*Ministero dell' Ambiente
e della Sicurezza Energetica*

**Oggetto: [ID: 10009] Valutazione preliminare ai sensi dell'art.6, comma 9 bis del D.Lgs. 152/2006. Progetto per la “Realizzazione della nuova fermata di Carini Ri.MED (PA)”
Nota tecnica.**

Fig. 3- Planimetria con individuazione degli interventi (Fonte: Allegato alla Lista di controllo “Planimetria con individuazione degli interventi”)

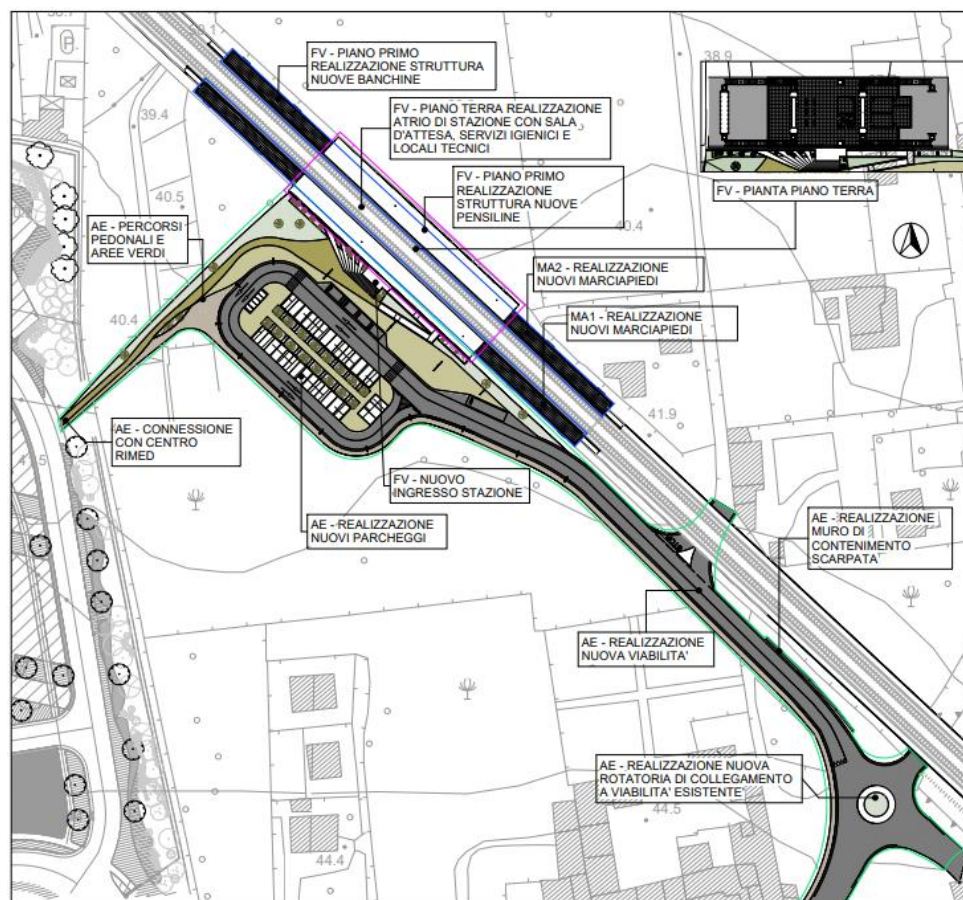
Per consentire l'agevole scorrimento dei veicoli nello spazio antistante la fermata è stato progettato un percorso ad anello che consente l'entrata e l'uscita dei mezzi sullo stesso asse viario, Fig. 3.
